**RELATÓRIO FINAL - CPA/EIV**  
**Complexo Esportivo de Brasília Arena BSB**

- **Referência:** Processo SEI nº 00390-00007580/2019-10
- **Interessado:** Arena BSB SPE S.A.
- **Assunto:** Análise e aprovação do Estudo Prévio de Impacto de Vizinhança (EIV), relativo ao conjunto edilício Bulevar denominado “**Arena BSB**”, inserido na requalificação do Complexo Esportivo e de Lazer, que abrange parte do Setor de Recreação Pública Norte (SRPN), junto ao Estádio Nacional Mané Garrincha, Ginásio Nilson Nelson e outros, localizado na Região Administrativa do Plano Piloto (RA I), Distrito Federal.

Fig. 1 - AIDV e a AIIV delimitadas

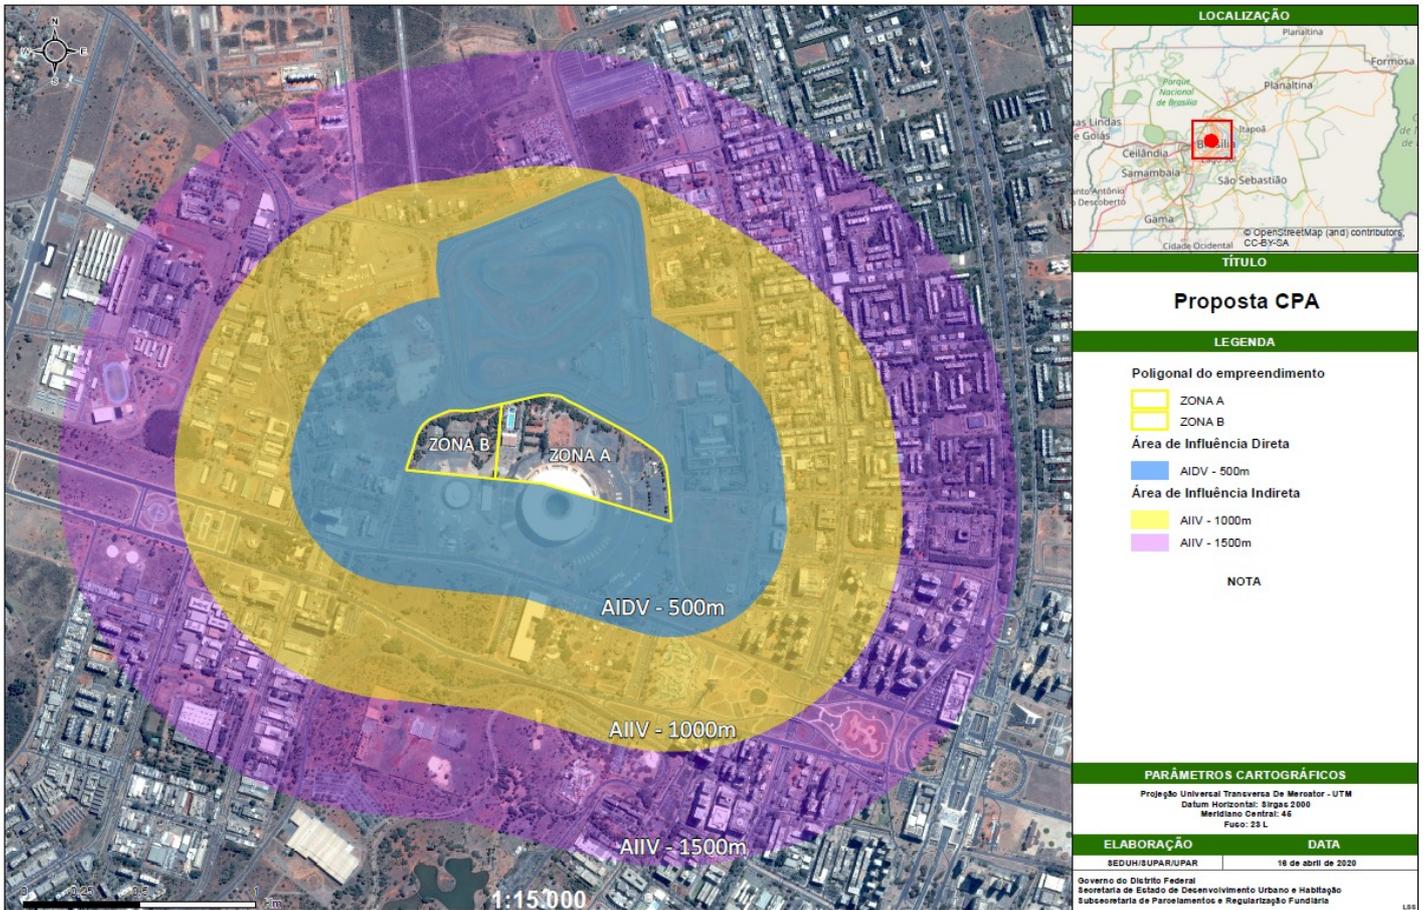
A CPA/EIV exercendo as suas competências, previstas no art. 11 da Lei nº 5.022, de 04 de fevereiro de 2013, definiu novas áreas de influência direta e indireta para o empreendimento em tela, e estabeleceu também que as áreas de abrangência para as análises relativas ao trânsito deveriam abranger a AIIV, em não a AIDV, em consonância com a premissa do art. 12 da Lei

Resumidamente, a AIDV e a AIIV restaram delimitadas conforme a figura abaixo, devendo ser incorporadas como parte integrante do TR do empreendimento em tela:

Fig. 2 - Diagrama das áreas a serem edificadas dentro do lote

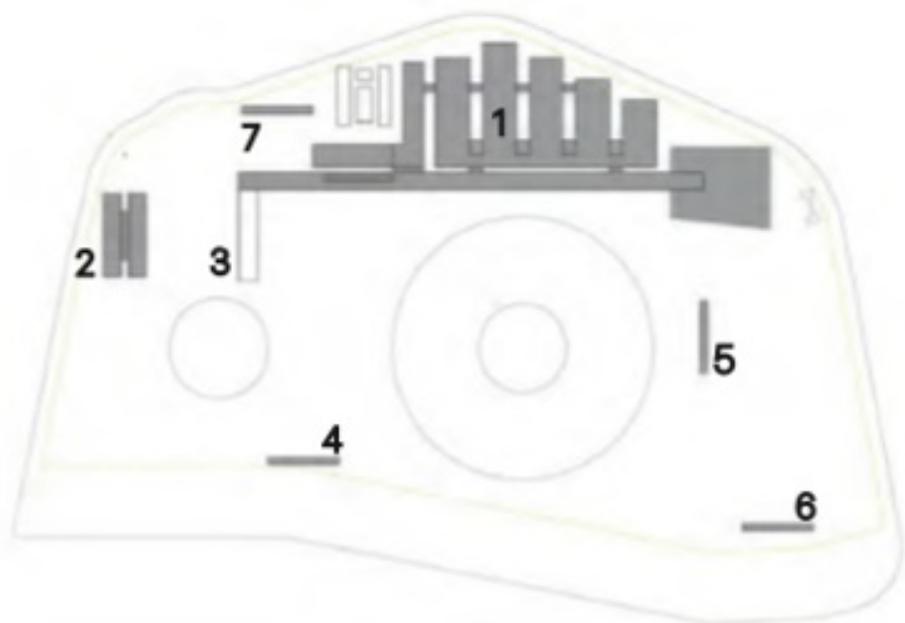
Edificação 1 - lojas, serviços, academias, restaurantes, bares e praça de alimentação, lajes corporativas, empório e cinema. No subsolo, além da garagem, estão previstas também áreas de carga e descarga e espaços reservados para áreas técnicas;

Edificações 2 e 3 - atividades relacionadas ao complexo esportivo;

Edificações 4, 5 e 6 - atividades de apoio (sanitários, vestiários, paraciclos, bebedouros, bancos, lixeiras) e áreas para comércio; e

Edificação 7 - atividades de apoio (sanitários, vestiários, paraciclos, bebedouros, bancos, lixeiras).
